Ministero dell'Ambiente e della Tutela del Territorio e del Mare

Commissione Tecnica di Verifica dell'Impatto Ambientale – VIA e VAS

Parere n. 2665 del 02/03/2018

Progetto:	<p><i>Verifica di assoggettabilità alla VIA</i></p> <p>Piano straordinario di accessibilità a Cortina 2021. Lavori di miglioramento prestazionale e funzionale della S.S. 51 "Alemagna". Variante all'abitato di San Vito di Cadore.</p> <p>ID_VIP: 3739</p>
Proponente:	<p>Commissario per l'individuazione, progettazione e tempestiva esecuzione delle opere connesse all'adeguamento della viabilità statale nella Provincia di Belluno per l'evento sportivo Cortina 2021</p>

Soluzione 2B-B per lo svincolo lato Belluno

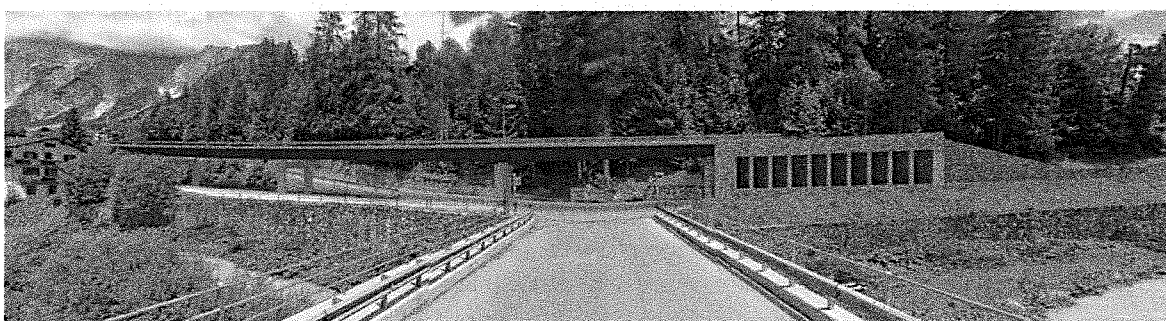
VALUTATO che lo studio delle alternative anche per la tipologia dell'istruttoria in corso non comprende analisi ambientali e di costi-benefici; inoltre non è stata valutata l'alternativa zero e non è stata presa in considerazione un'alternativa già richiesta dalla popolazione locale che prevede soluzioni e adeguamenti minimi per risolvere le code del traffico che si formano, sembrerebbe, in limitati periodi dell'anno, come creazione di marciapiedi e sottopassi pedonali, eliminazione dei parcheggi, limiti di velocità;
